百舌鳥住宅 1 棟ほか 2 棟外壁改修ほか工事の設計図書の訂正について（通知）

図面正誤表

工事名称：百舌鳥住宅1棟ほか2棟外壁改修ほか工事

工事名称	百舌鳥住宅1棟ほか2棟外壁改修ほか工事		
図面名称	1号棟 電灯設備 1・2階平面図 (現況・撤去)		
A3縮尺	1/200	A1縮尺	1/100
堺市 建築都市局 建築部	図面番号	E/11

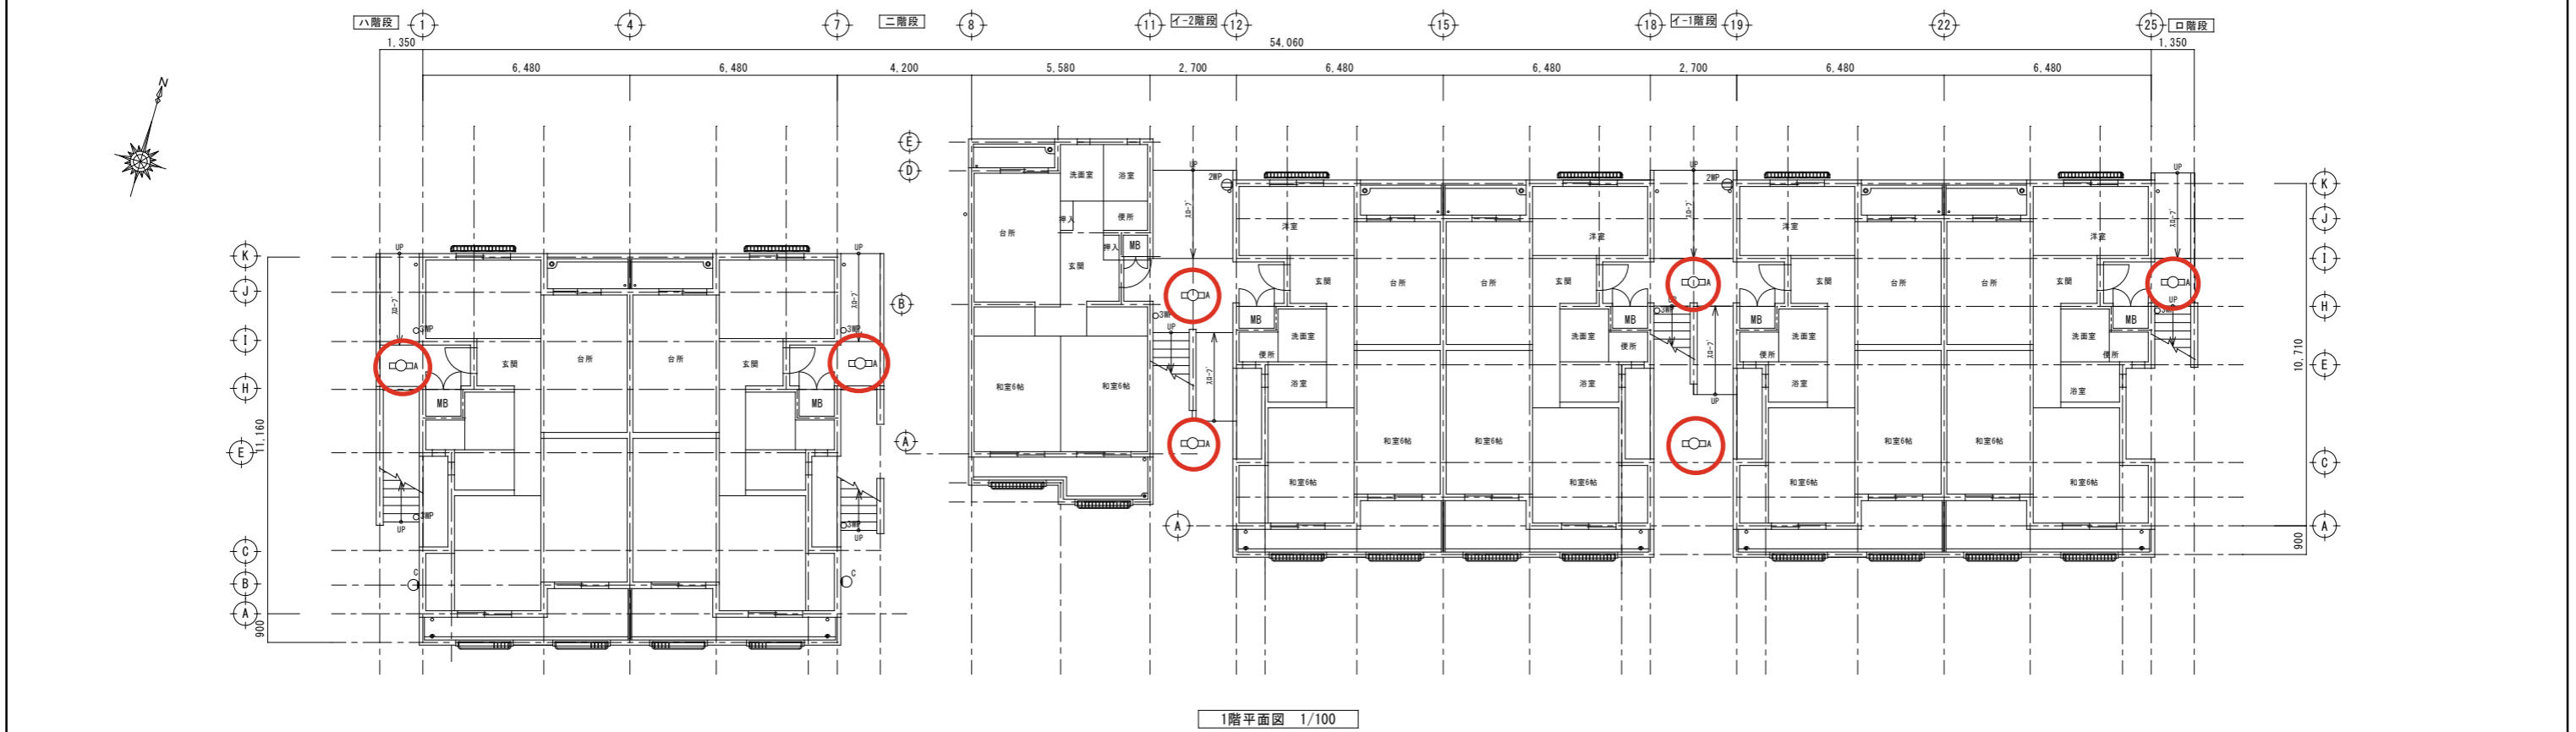
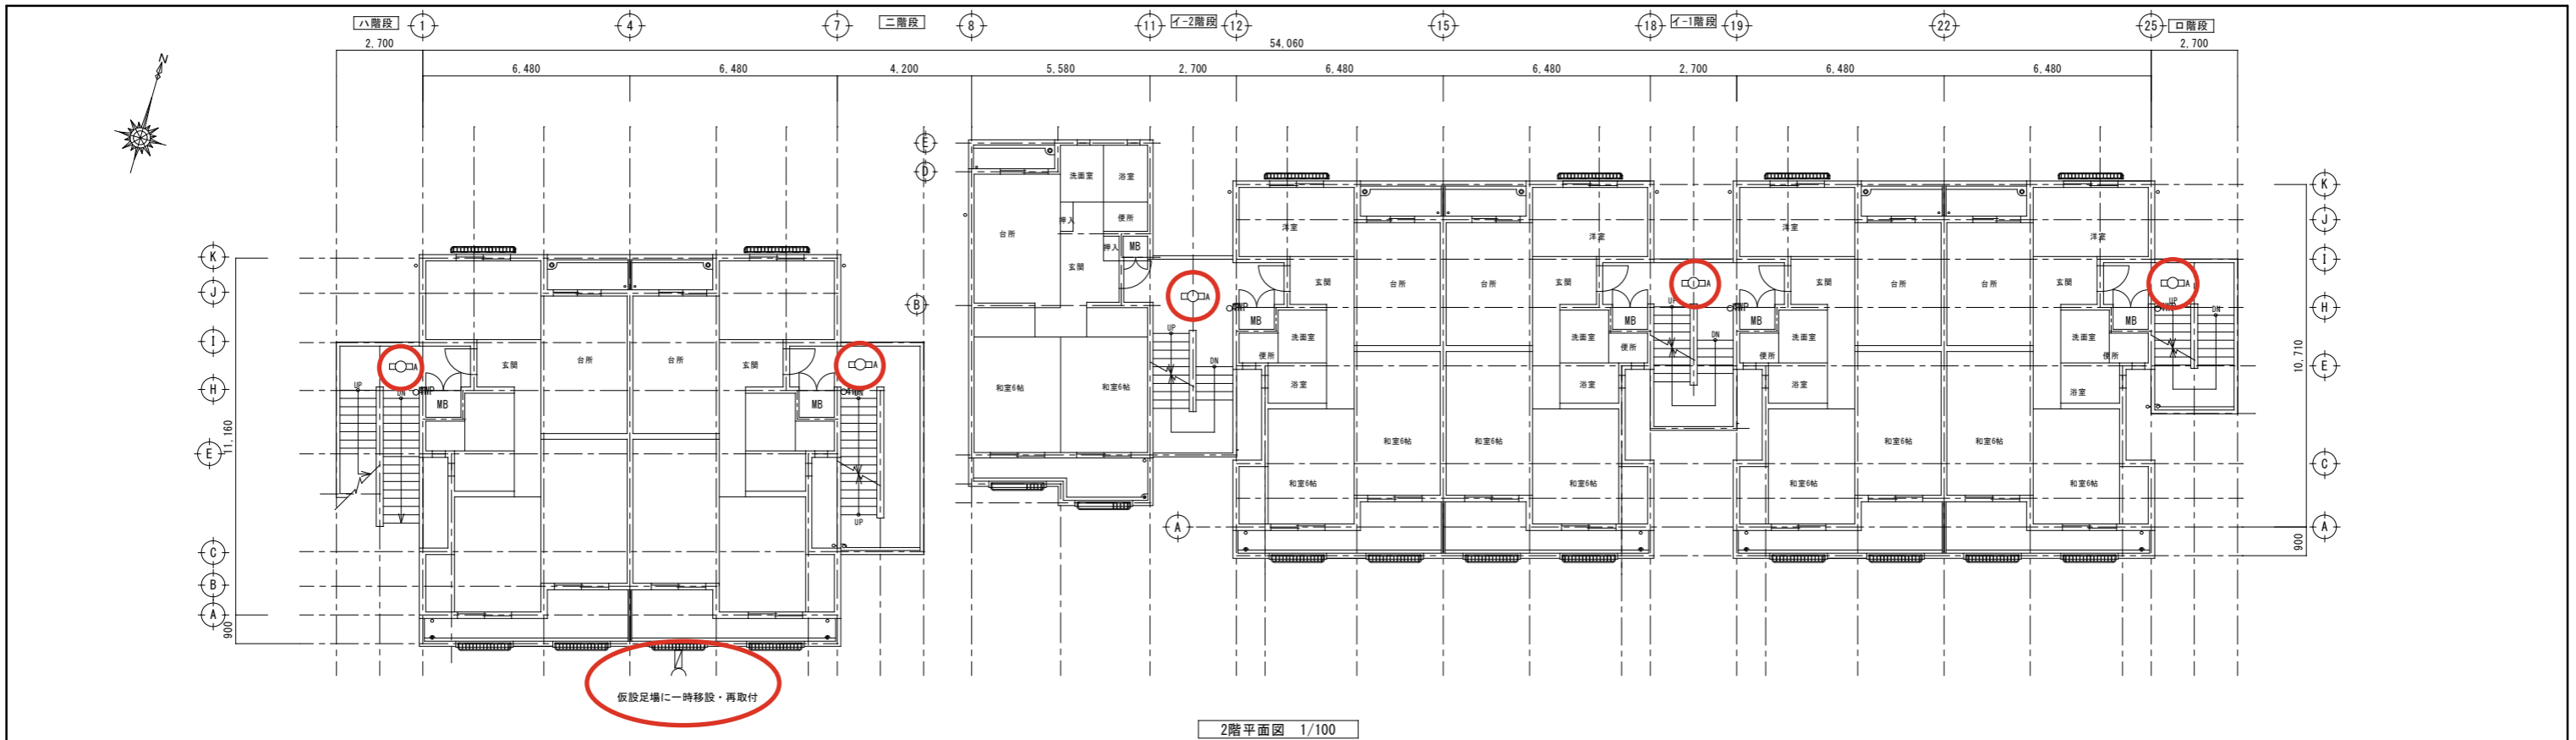
図面No.	図面名称	訂正箇所	誤	正	備考
E/11	1号棟 電灯設備 1,2階平面図 (現況・撤去)	照明器具及びアンテナの配置	空白	訂正後図面 (赤枠内参照) 照明器具及びアンテナの記号を追記	
E/11	1号棟 電灯設備 1,2階平面図 (現況・撤去)	凡例及び注記	空白	訂正後図面 (赤枠内参照) 凡例及び注記を追記	
E/14	2号棟 電灯設備 1,2階平面図 (現況・撤去)	照明器具及びアンテナの配置	空白	訂正後図面 (赤枠内参照) 照明器具及びアンテナの記号を追記	
E/14	2号棟 電灯設備 1,2階平面図 (現況・撤去)	凡例及び注記	空白	訂正後図面 (赤枠内参照) 凡例及び注記を追記

(取外し及び再取付)
 撤去する照明器具は事前にPCB使用有無の調査を行い、報告書を作成すること。
 (取外し及び再取付)
 パラボラアンテナを取外し本工事で用意した取付金具、延長ケーブルEM-S-5C-FB(2m相当)で、専門職にて接続接続、仮設足場の外部に仮取付を行う。
 なお取外し時には入居者の承諾及び立ち合いを得るものとし、作業前後の放送受信状態を確認・記録するものとする。
 また既設パラボラアンテナ用取付金具は仮設復旧時に再使用するため保管しておくこと。

部材形状	部材名称	備考
□○JA	直付照明器具 FL-20W×1	
○G	ブラケット	
○3WP	3路(防水)	
○4WP	4路(防水)	
○2WP	防水コンセント 2P15A×2	
○	パラボラアンテナ (1カ所)	仮設足場に移設・復旧
